Technical *Info*

VW/Audi/Skoda/Seat için tahrik kayışı kiti CT 909 K5'in iyileştirilmesi CT 909 K10'da 1,8 T/2,0

(Mekanik gergi kasnağındaki hidrolik gerilim sönümleyicisinin iyileştirilmesi)

Şek. 2

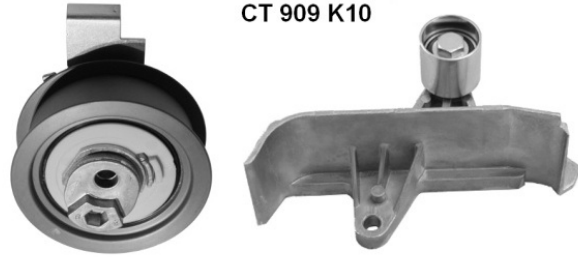
Gönderilen parçadaki tahrik kayışı mevcut versiyonla eşleşmiyor (Şek. 1).

OE üreticilerine göre, araca ait katalogda gergi kasnağına sahip yeni bir gergi sistemi mevcuttur. Küçük makaraya sahip hidrolik gerilim sönümleyicisi, kasnak için yalnızca bir yuvası olan yeni bir versiyon ile değiştirilmiştir (Şek. 2).

Gergi kasnağı; tahrik kayışı ve küçük makaraya sahip yuvanın montajından sonra eksantriğin işaretli yerden saat yönünde çevrilmesi ile takılmalıdır (Şek. 3). Motorun 2 kez çevrilmesinin ardından ayar kontrol edilmelidir. Gergi kasnağının somunu 23 +/- 3 Nm torkla sıkılmalıdır.
